เรื่อง ขอส่งรายงานการประชุมศึกษาบทวนด้านวิศวกรรมและอุทกวิทยา เขื่อนน้ำพง จ.น่าน

รายงานการประชุม

คณะกรรมการศึกษาทบทวนด้านวิศวกรรมและอุทกวิทยา เขื่อนน้ำพัง จ.น่าน ครั้งที่ ๑/๒๕๖๒
ดูงานสนาม ณ เขื่อนน้ำพัง จ.น่าน เวลา ๐๙.๐๐ – ๑๖.๐๐ น.

รูปที่ ๑ ความเสียหายบริเวณทำงานบดินกับอาคารระบายน้ำลัน ปี พ.ศ. ๒๕๔๓

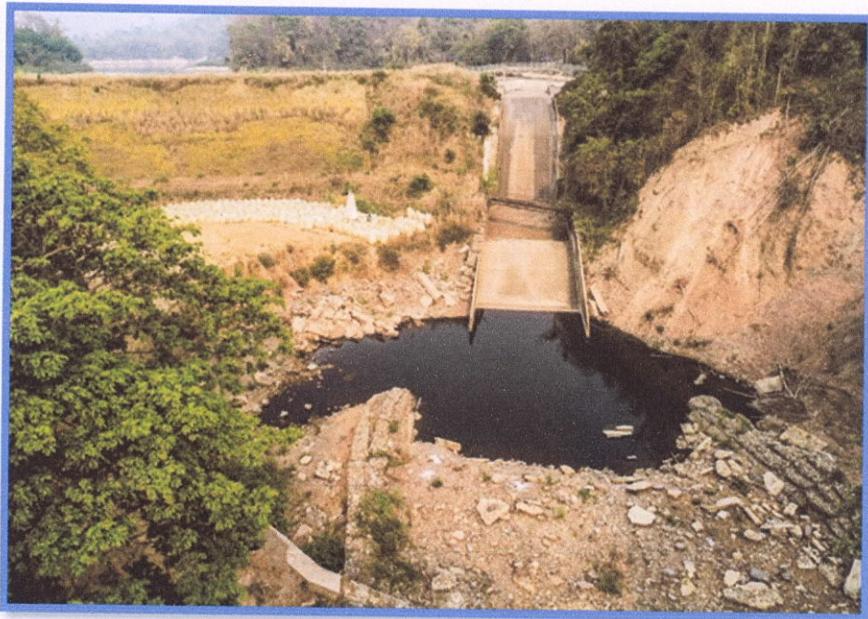
ในปี พ.ศ. ๒๕๔๓ ได้เกิดอุทกภัย มีน้ำล้นอาคารระบายน้ำลันใช้งานในปริมาณมาก จนก่อให้เกิดความเสียหายบริเวณทำงานบดินและอาคารระบายน้ำลันใช้งาน ของอ่างเก็บน้ำน้ำพัง สำนักงานชลประทานที่ ๒ ได้ออกแบบปรับปรุงอาคารระบายน้ำลันใช้งาน ในปี พ.ศ.๒๕๔๕ และทำการก่อสร้างปรับปรุง ในปี พ.ศ.๒๕๔๖ ในปี พ.ศ.๒๕๔๗ ปี พ.ศ.๒๕๔๘ และ ปี พ.ศ.๒๕๔๙ ได้เกิดอุทกภัยและมีน้ำไหลผ่าน จนเกินความสามารถของอาคารระบายน้ำลันใช้งาน ทำให้เกิดความเสียหายกับอาคารระบายน้ำลันใช้งาน ซึ่งโครงการชลประทานน่าน ได้ทำการซ่อมแซมปรับปรุงหลายครั้ง แต่ก็ยังเกิดความเสียหายกับอาคารระบายน้ำลันใช้งาน ดังแสดงในรูปที่ ๑-๔

รูปที่ ๕ เจาะกำแพง Ogee weir ของส่วนทางเข้าอาคารระบายน้ำใช้งาน

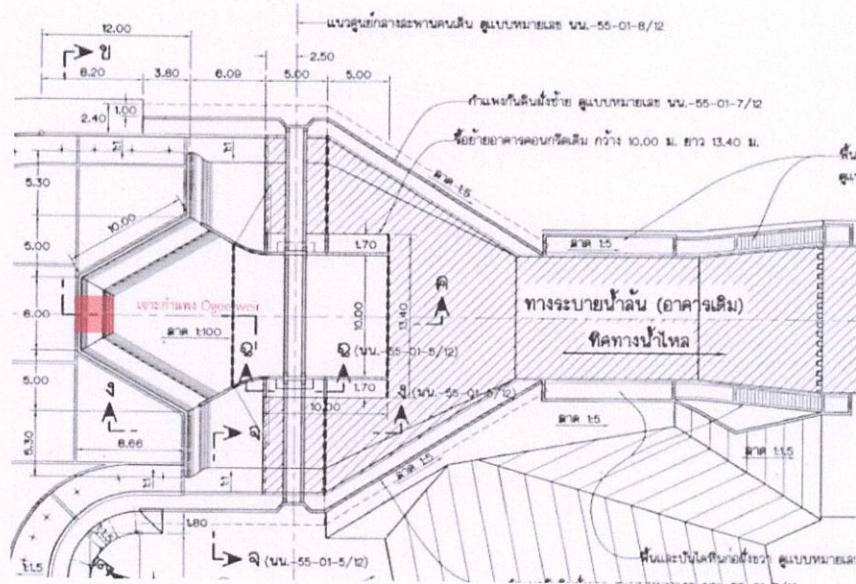
๓.๒.๑ ทำการลดระดับเก็บกักปกติของอ่างเก็บน้ำ โดยการเปิดช่องอาคารระบายน้ำลันใช้งาน (Service Spillway) โดยเจ้ากำแพง Ogee weir ของส่วนทางเข้าอาคารระบายน้ำลันใช้งาน ด้านหน้ากว้างประมาณ ๖ เมตร รายละเอียดตามรูปที่ ๕ การดำเนินการจะต้องขออนุมัติกรม และจะต้องดำเนินการให้แล้วเสร็จภายในเดือนเมษายน ๒๕๖๒ ก่อนน้ำมาในช่วงฤดูฝน ปี ๒๕๖๒

รูปที่ ๖ เปิดบานระบายน้ำ Ogee weir

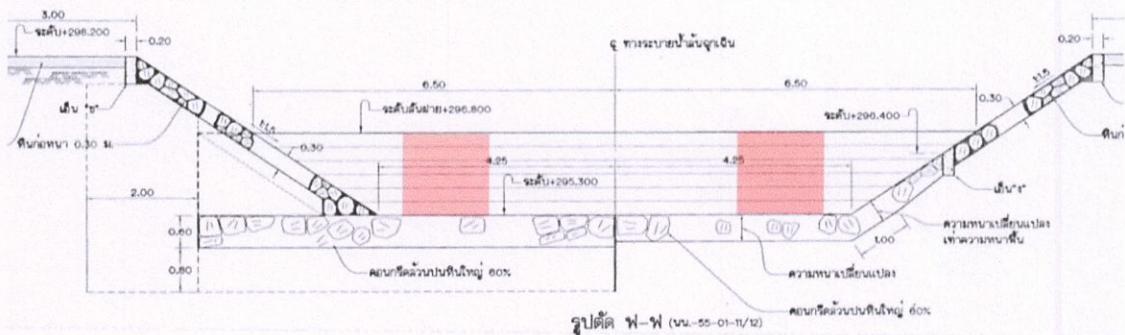
(๑) ทำการเปิดบานระบายน้ำ Ogee weir ของส่วนทางเข้าอาคารระบายน้ำฉุกเฉิน (Emergency Spillway) ตามรูปที่ ๖ เพื่อควบคุมระดับน้ำให้อยู่ที่ระดับไม่เกิน +๒๙๔.๘๐ (ระดับพื้นทางเข้าของอาคารระบายน้ำล้นใช้งาน)
